協力工場 不良品連絡書

品名 TM5RJ-66 SセツインRケース

金型番号 MM064

不良内容
ボス部が折れている

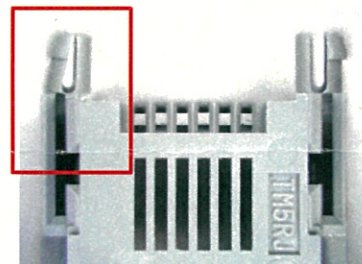
毎回同じ不良が生じ、梱包にあり
ます。条件、取出機設定等注意に
ありますが、2時間毎の検査では発生
が確認されておりません。
なぜ曲るのか手で押し加える等お

全数 ボス 窓枠外周等と1ヶ所
検査しており、度々見逃す程
デタラメはしておりせんが人の目視であり見逃し
も考えられ梱包時、箱入など工夫していきながら
も考えられ 運送中も考えられトレ入れなどして頂く

以前回も立合試検にて頂き
カバーより集める受箱の右外部
にやわらかい滑り台を付けたりし
てあります。

検査に十分な時間をかけており
ますが見落す程NG品を発見し
ておりませんので、従来通りの検査で
出荷させて頂きたく存じます

対策後、150706-1-F~150721-1-Fの計3ロットにおいて同不具合無し。
6ヶ月間経過の為、有効性有りとは判断致します。
